**INFORME TÉCNICO DE FISCALIZACIÓN AMBIENTAL**

**MINERA CLARITA PLANTA BELLAVISTA**

**DFZ-2025-71-V-RCA**

**MAYO 2025**

**Fotografía 5.** Fecha: 1-4-2025

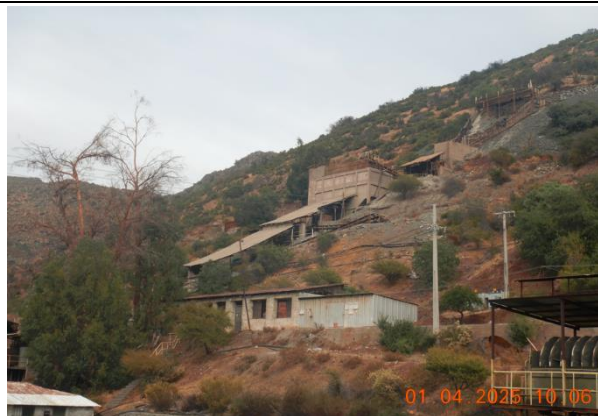
- e. Durante la inspección ambiental del 1 de abril de 2025 se efectuó un recorrido por la faena minera, constatándose que la misma no se encuentra operativa, sin evidencias de un funcionamiento reciente (Fotografía 1 a fotografía 8).

**Descripción del medio de prueba:** Celdas de flotación no operativas al momento de la inspección ambiental.

**Descripción del medio de prueba:** Equipo secador de concentrado, sin operaciones al momento de la inspección ambiental.

Imagen 4.

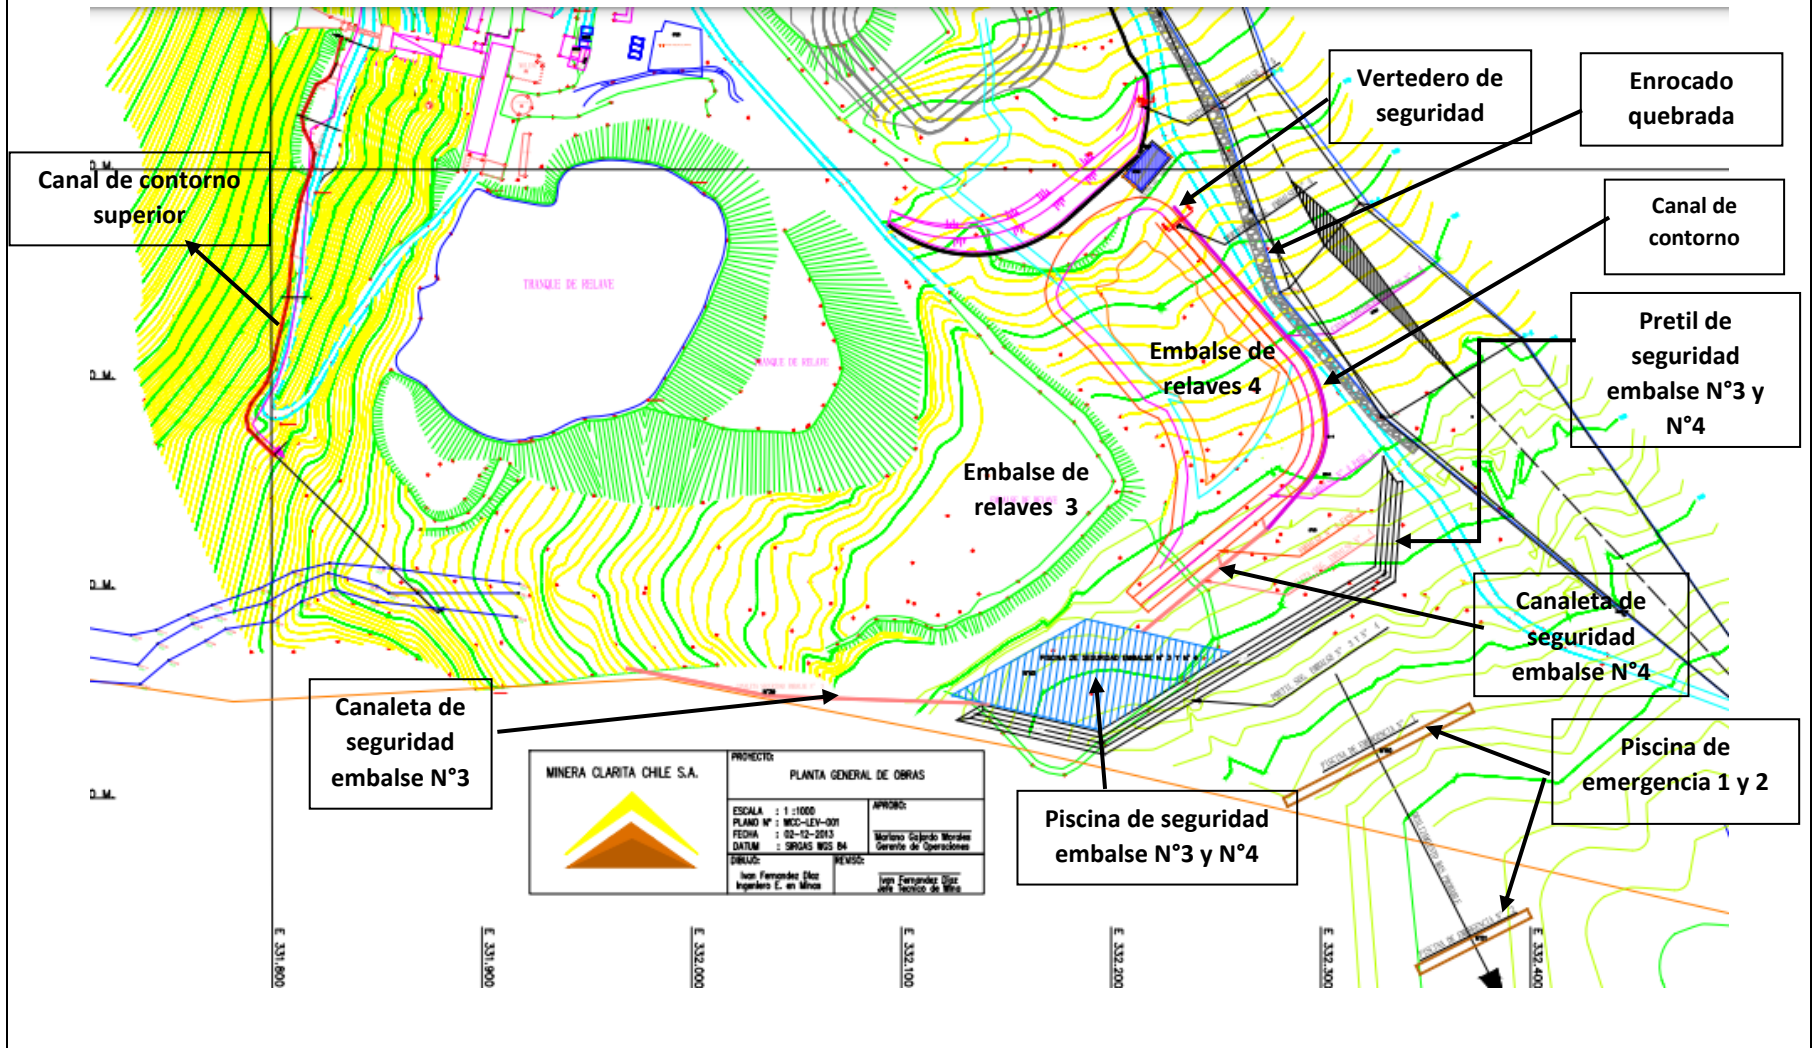
- a. Durante la inspección del 1 de abril de 2025 se realizó un recorrido por la faena minera, constatándose los siguientes hechos relevantes:
- La planta de proceso no cuenta con el canal de aguas lluvia superior. No se observaron evidencias de afectación de la planta de procesos producto de eventuales precipitaciones (Fotografía 15).

- En la imagen 4 se observa la planimetría de las obras autorizadas para prevenir y controlar una posible contingencia.
- b. Se concluye que la faena no cuenta con obras establecidas en la RCA N°237/2014 que tiene como objetivo prevenir y manejar una posible contingencia ambiental. Ahora bien, dado que no hay evidencia de un efecto ambiental negativo al momento de la inspección ambiental, y a la inexistencia de denuncias en contra del proyecto a la fecha de cierre del presente IFA (mayo 2025), se observa al titular que previa reanudación operacional del proyecto, las diferentes obras para prevenir y controlar una posible contingencia deberán ser implementadas conforme a lo establecido en la RCA N°237/2014 , pues será materia de atención en futuras fiscalizaciones de la SMA.

**Descripción del medio de prueba:** Planimetría del proyecto aprobado por la RCA N°237/2014, en la cual se observa la ubicación de las diferentes partes/obras para prevenir y controlar una eventual contingencia.
